Úprava veřejného prostranství přednádraží Břeclav

ARCHITEKTONICKÁ STUDIE

Zápis z konzultace s DOSS

Z á p i s z j e d n á n í 24. 3. 2020

NÁZEV VÝKRESU
Původní návrh

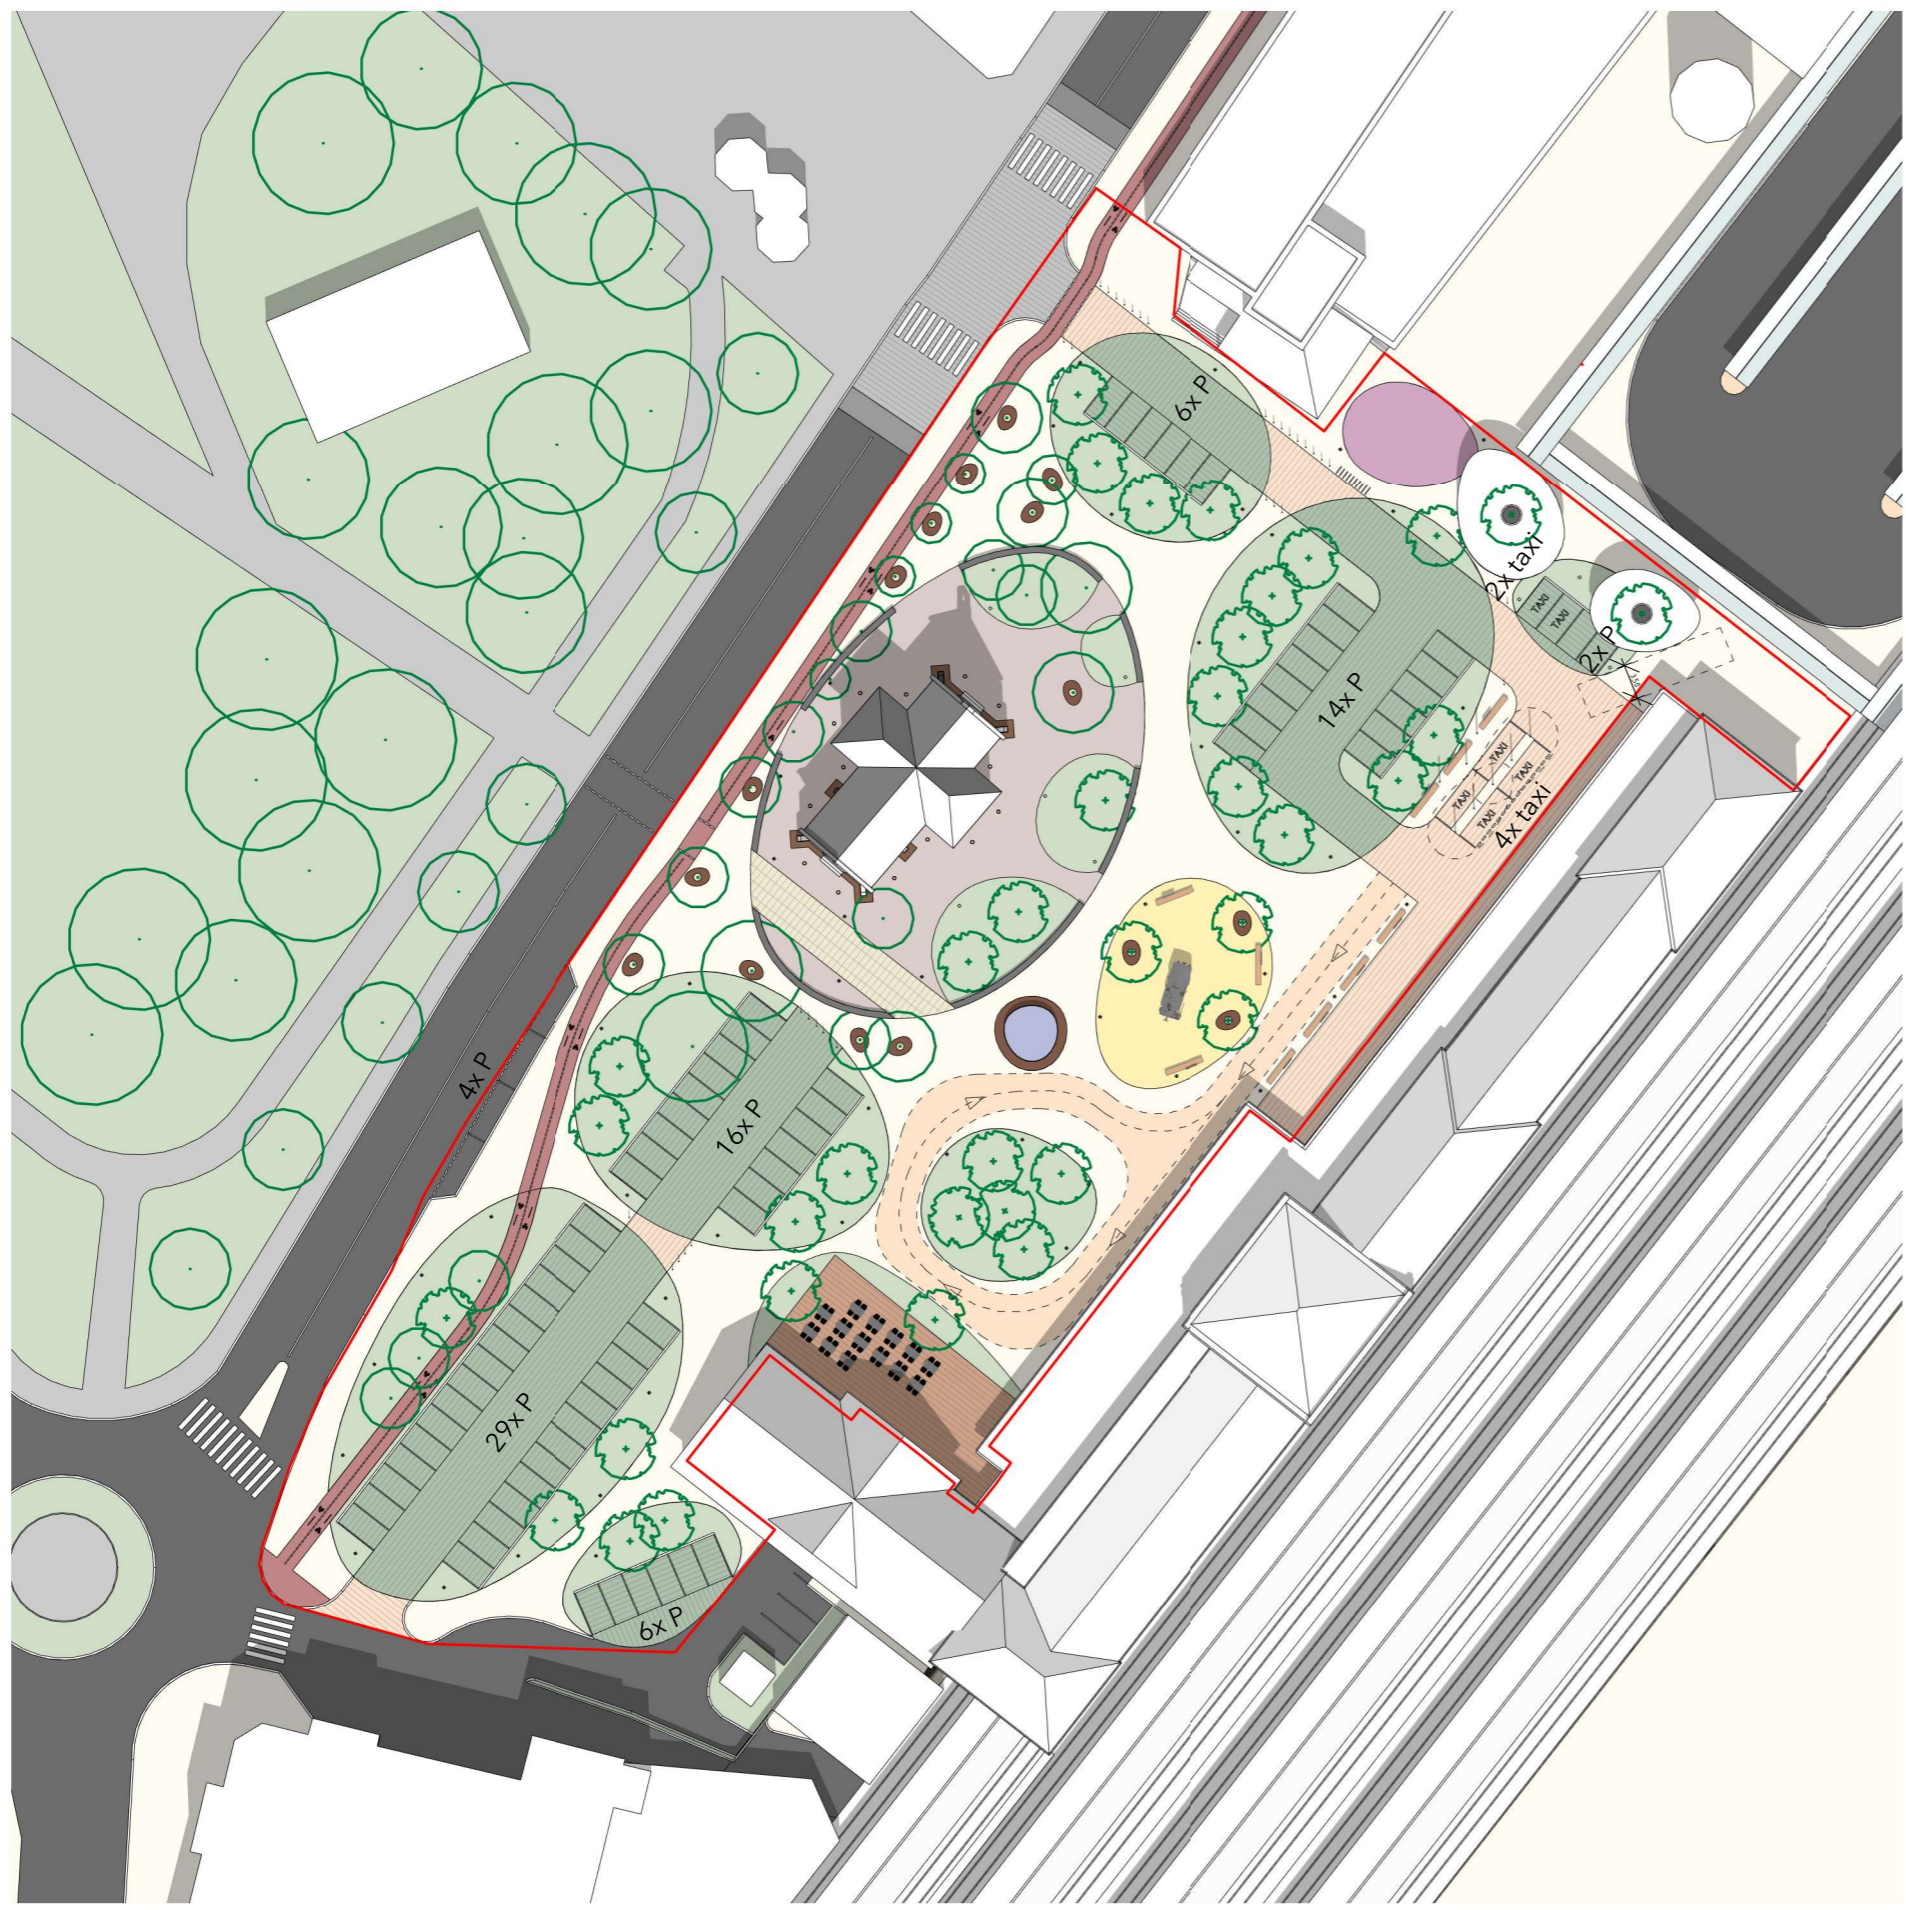
- je zájem maximálně ochránit budovu kostela
- navrhované řešení NPÚ (paní Šrámková a paní Hanáková) je ponechat kostel co nejvíce utopený v zeleni
- mlat nedoporučují, protože se obávají zvýšené vlhkosti u obvodového zdiva, použití štípané žuly či mírné vyspádování směrem od kostela se zdá jako nedostatečné opatření, ponechání trávníků z našeho pohledu neřeší problematiku vlhkosti vůbec
- nelíbí se možnost přístupu veřejnosti do blízkosti kostela ani na schodiště
- jako možné řešení se jeví oplocení kostela se vstupní brankou
- případně ponechání kostela v zeleném ostrůvku s možností chodníčku k předním a zadním dveřím
- doporučení odstranění jedné lampy

- min.3 parkovací místa (přemístěná ze slepé komunikace před budovou) pro taxi budou řešeny na parkovišti před budovou, případně podél příjezdové komunikace

- upravená studie bude konzultována se stavebním úřadem
- zrušit místa pro taxi ve slepé uličce u budovy - tuto část ponechat pro zásobování
- doplnit místa pro taxi podél komunikace u autobusového nádraží

- zrušit 10 míst u veřejných toalet - zvolit jiný typ svítidel
- úprava parkovacích stání u České pošty - přesun na pozemky města
- do centrálního chodníku procházejícího před kostelem do parku zvolit alespoň pruh hladké dlažby

- zadní příjezd k restauraci Lokálka slouží pro zásobování
- stojí zde nákladní vozidlo zásobování; parkoviště je potřeba řešit tak, aby se tato uživatelská funkce respektovala a vozidlo neblokovalo parkoviště (např.rozšíření komunikace)

- dále je zde brána do areálu nádraží
- místo pro zásobování a pro svozové vozidlo
- za restaurací Lokálka chybí zakreslení trafostanice
- přístřešek u koridoru musí být staticky nezávislou stavbou, do budovy nádraží jej nelze kotvit

- musí být zajištěn příjezd ke štítová stěně od bus nádraží
- na štítu je zde tepelné čerpadlo, u kterého musí být zajištěna možné demontáž a možnost přístupu k budově (montáž lešení, doprava materiálu na střechu koridoru a k přístřešku nad 1.nástupištěm

- rozmístění venkovního mobiliáře a zábran tak, aby bránily násilnému vjezdu do budovy nádraží
- není zřejmé, jak je řešen příjezd vozidel záchranného systému

- je potřeba ponechat možnost zásobování tranzita ČD (vjezd vedle Lokálky)
- plocha u zdi tranzita (mezi Lokálkou a trafostanicí) je pronajata pro parkování zaměstnanců Lokálky, je potřeba s tímto počítat
- doporučení jako parkoviště pro policii, SŽ, OSSZ apod využít parkovacích míst u cyklověže
- chybí podélná místa pro K+R - min.parking pro taxi cca 6-7míst
- ČD bude pravděpodobně požadovat 2 parkovací místa

Vážená paní architektko, velmi se mě líbí váš záměr, ale vzhledem k tomu, že zastupuji pouze vlastníka objektu kaple, tedy Římskokatolickou farnost Břeclav a tím pana děkana ThLic. Mgr. Josefa Chybu, nepřináležím mě zasahovat do záměrů města. Co však je pro nás nepřijatelné, je mlatová plocha v bezprostřední blízkosti kostela. A to jednak z důvodů vlhkostních, ale také by docházelo ke zbytečnému znečištění interiéru. I kdyby vstupy do kostela byly opatřeny intenzivními čistícími zónami, nezabezpečily by dokonalé očištění obuvi od jemného písku. Dalším důvodem nesouhlasu s touto plochou je má dlouholetá praxe v dozorování staveb. Nevím totiž v naší republice o žádné stavební firmě, která by v dnešní době perfektní mlatový povrch dokázala provést.

Přeji pěkný den, paní Tesaříková mluvila s panem starostou a chystá se Vám napsat. Z mé strany je důležité, aby byly přístupy do kostela dlážděné. Mějte se pěkně. Josef Chyba, farář 3
